Liège, le 19 avril 2024.

**AVIS RELATIF À LA PROTECTION
CONTRE LES EVENTUELS EFFETS NOCIFS ET NUISANCES
PROVOQUÉS PAR LES RAYONNEMENTS NON IONISANTS
GÉNÉRÉS PAR DES ANTENNES ÉMETTRICES STATIONNAIRES
Commune : VRESSE-SUR-SEMOIS - Exploitant : TELENET GROUP
Référence exploitant : NR1181P**

Rapport n° 1390 / 2024

Figure 1 : Vue en plan des lieux de séjour et des points de contrôle

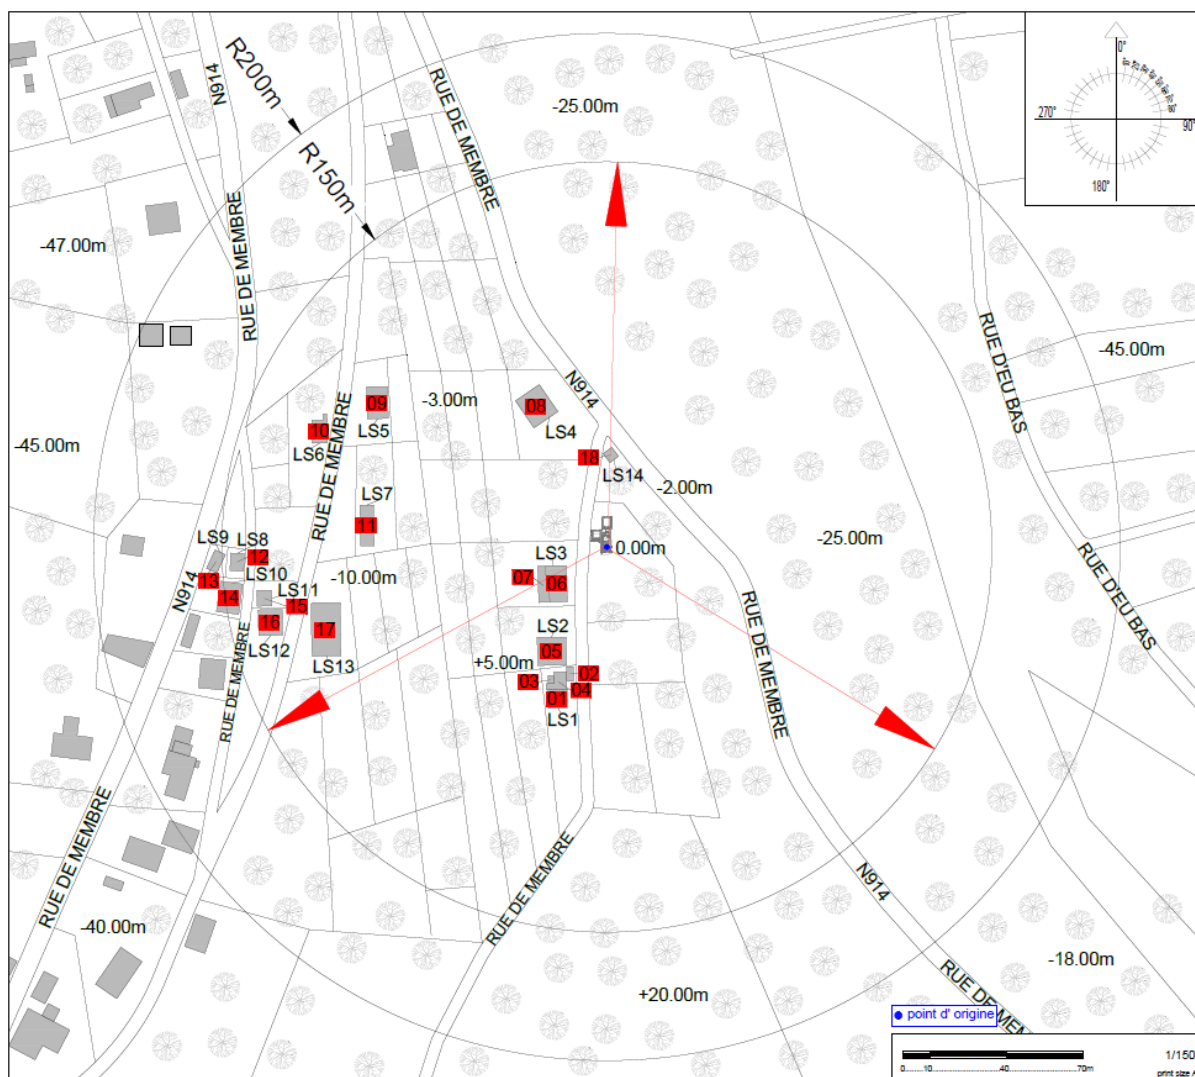
- le numéro du point de contrôle repris sur un des plans de la figure 1;
- le numéro du LS dans lequel se trouve le point de contrôle de la 1^{ère} colonne ;
- l'atténuation d'obstacle prise en compte pour le calcul de l'indice d'exposition dans le LS ;
- le résultat du calcul de l'indice d'exposition.

N° point de contrôle	LS	Atténuation (dB)	Indice d'exposition relatif à la limite par installation IE_i
16	LS12	3,0	0,205
6	LS3	3,0	0,139
7	LS3	3,0	0,097
10	LS6	3,0	0,092
9	LS5	3,0	0,092
17	LS13	3,0	0,078
18	LS14	3,0	0,060
5	LS2	3,0	0,046
14	LS10	3,0	0,044
4	LS1	3,0	0,038
8	LS4	3,0	0,031
3	LS1	3,0	0,026
2	LS1	3,0	0,026
1	LS1	3,0	0,023
15	LS11	3,0	0,019
11	LS7	3,0	0,017
13	LS9	3,0	0,015
12	LS8	3,0	0,009

En ce qui concerne les antennes de l'installation mentionnées dans le tableau 1, la distance maximale à laquelle la limite pourrait être atteinte, à l'extérieur, est égale à 91,2 m. S'il n'y a pas de LS à une distance inférieure, les antennes respectent forcément la limite d'immission.

Dans le cas des LS situés à l'intérieur des bâtiments, une atténuation d'obstacle est prise en compte et il en résulte que la distance maximale à laquelle la limite pourrait être atteinte se réduit à 64,6 m.

Les résultats de l'évaluation décrite au paragraphe 4 indiquent que les antennes émettrices stationnaires de l'installation faisant l'objet du présent avis ne produisent pas, dans un lieu de séjour, un rayonnement électromagnétique maximum supérieur aux limites fixées à l'article 4 du décret.

Figure 2 : Vue en plan des installations d’antennes dans un rayon de 300 mètres autour de l’installation faisant l’objet de la demande d’avis

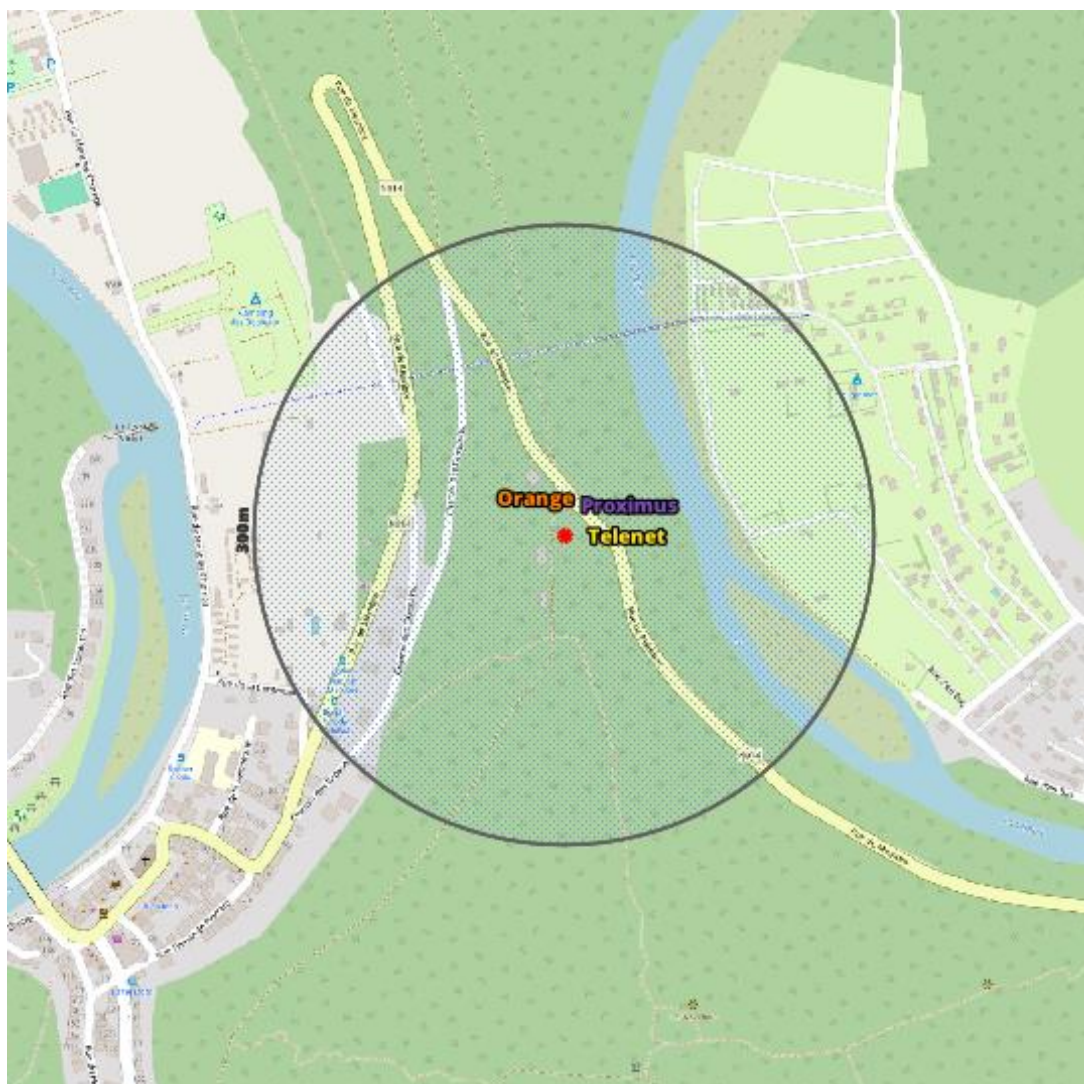
Le plan en projection verticale de la figure 2 indique la localisation des installations d'antennes émettrices stationnaires visées par le décret et situées dans un rayon de 300 mètres autour de l'installation référencée dans le paragraphe 2 et localisée au centre du cercle. Les données de localisation de ces antennes et les avis correspondant sont accessibles via le cadastre en ligne des antennes émettrices stationnaires⁶. Les installations prises en compte dans l'évaluation du respect de la limite cumulative sont les installations d'antennes émettrices déclarées en service par l'exploitant à la date du présent avis, à l'exception de l'installation référencée dans le paragraphe 2 et éventuellement d'autres installations ayant fait l'objet d'une demande d'avis à la même date et qui sont situées à l'intérieur de la zone de 300 mètres de rayon.

- il y a au plus 4 installations d’antennes émettrices stationnaires présentes dans la zone d’évaluation de 300 mètres de rayon représentée dans la figure 2, y inclus l’installation référencée dans le paragraphe 2 : la limite cumulative définie à l’article 4, §2 du décret est nécessairement respectée dans les lieux de séjour à l’intérieur de la zone d’évaluation de 300 mètres de rayon ;

- c) dans tous les autres cas, il a été vérifié que la limite cumulative définie à l'article 4, §2 du décret n'est pas dépassée dans les lieux de séjour sur base du nombre d'installations localisées dans la zone d'évaluation de 300 mètres de rayon représentée dans la figure 2, de leur localisation ainsi que des données inscrites dans la figure 1 et au paragraphe 4 du présent avis et dans les avis attestant le respect de la limite par installation ou de la limite abrogée de 3 V/m relatifs aux autres installations reprises dans la figure 2.

Compte tenu des considérations ci-dessus, il apparaît que l'intensité du rayonnement électromagnétique généré, dans les lieux de séjour situés dans un rayon de 300 mètres autour de l'installation référencée dans le paragraphe 2, par l'ensemble des antennes émettrices stationnaires de l'ensemble des exploitants du même site d'antennes émettrices stationnaires respecte la limite fixée à l'article 4, § 2 du décret.
